CIRCULAR N° 2

REF: LICITACION PUBLICA N°1600161900

COMPRA DE TORRES Y RECIPIENTES A PRESIÓN PARA REFINERÍA LA TEJA

106-F:

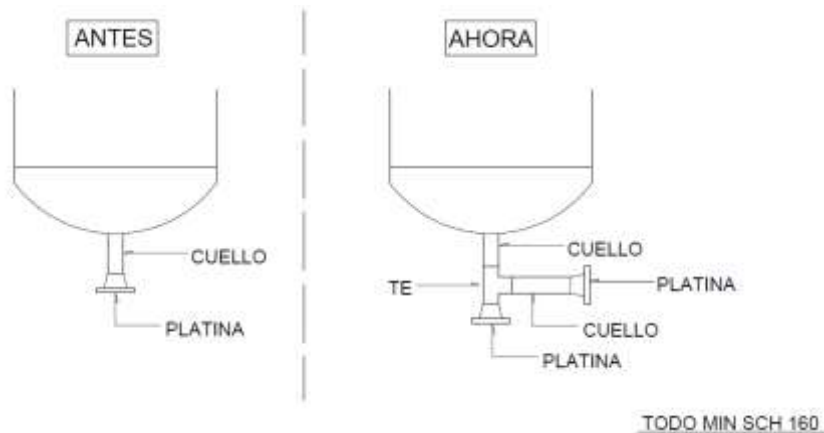
El nozzle de salida de fondo del nuevo recipiente 106-F es necesario que sea levemente modificado, en vez de ser una salida simplemente vertical se requerirá una derivación horizontal con dos platinas según el siguiente esquema:
